Oggetto: **[ID_VIP: 7827] CRACO (MT):** Progetto di un impianto agrivoltaico denominato “Di Benedetto 2” di potenza complessiva pari a 19,96 MW, e relative opere di connessione alla RTN, da realizzarsi nei territori del Comune di Craco (MT).
Procedura di Valutazione di Impatto Ambientale ai sensi dell’art. 23 del D. lgs. 152/2006
Proponente: Marmaria Solare 10 S.r.l.

Richiesta di Integrazioni MiC

Corografia d'inquadramento su ortofoto (SIA, pag. 13)

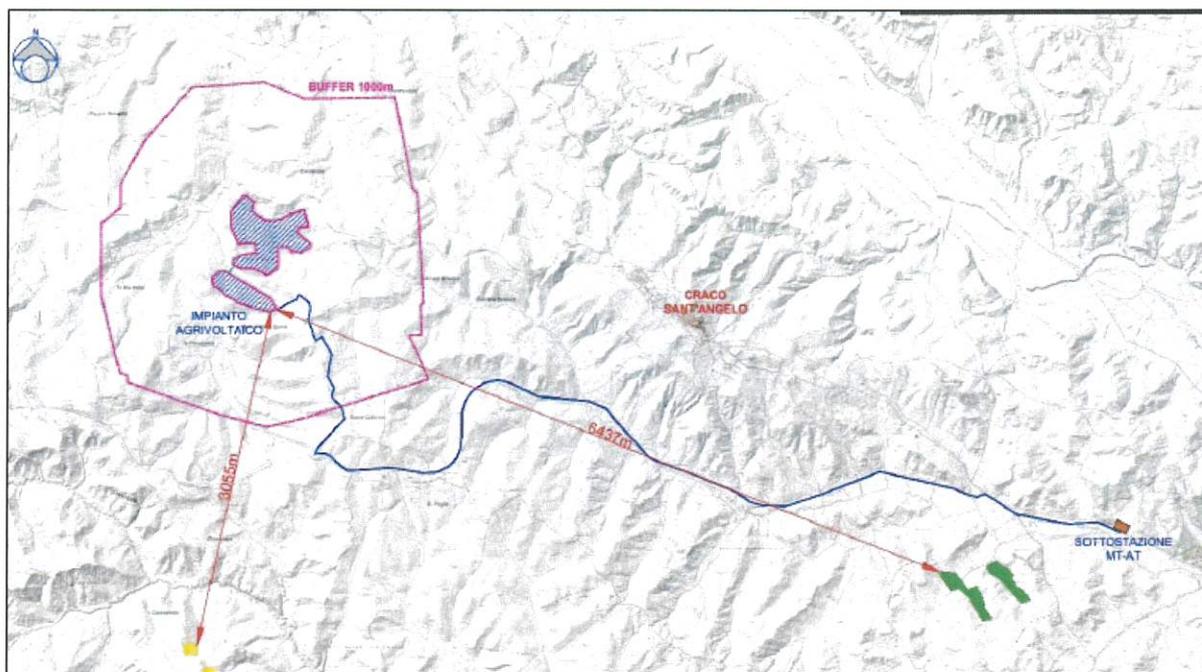
- 1.a) Attestazione inesistenza **usi civici** sui terreni interessati dall'intervento nel suo complesso o, se esistenti, eventuale planimetria con rappresentazione grafica e localizzazione degli stessi rispetto all'impianto;
- 1.b) Integrazione dell'analisi degli **impatti cumulativi** dell'impianto di progetto, includendo nella rappresentazione anche gli impianti eolici e fotovoltaici che afferiscono ad alcuni procedimenti in corso di autorizzazione, in stretta correlazione con il parco di cui trattasi. A titolo esemplificativo e non esaustivo: impianto ID 7821, ID 7878, ecc.

Estratto da G13909A01 - A13 - SIA-01, pag. 237, impianti considerati per la valutazione degli impatti cumulativi

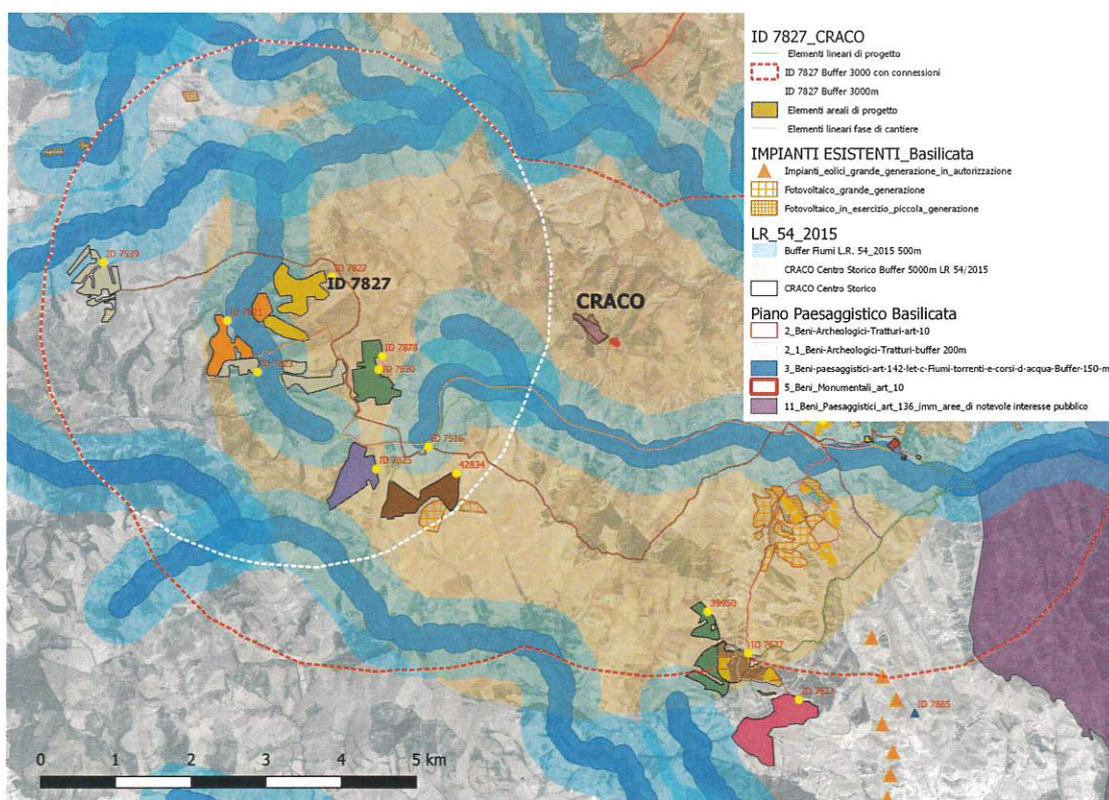
Si richiede quindi una tavola grafica in cui siano opportunamente rappresentati l'impianto fotovoltaico in oggetto, con relative opere di connessione, e tutti gli impianti FER (eolici, fotovoltaici, ecc.) già realizzati, in corso di realizzazione, approvati ma non ancora realizzati, nonché quelli per i quali è ancora in corso l'istruttoria per l'acquisizione delle relative autorizzazioni.
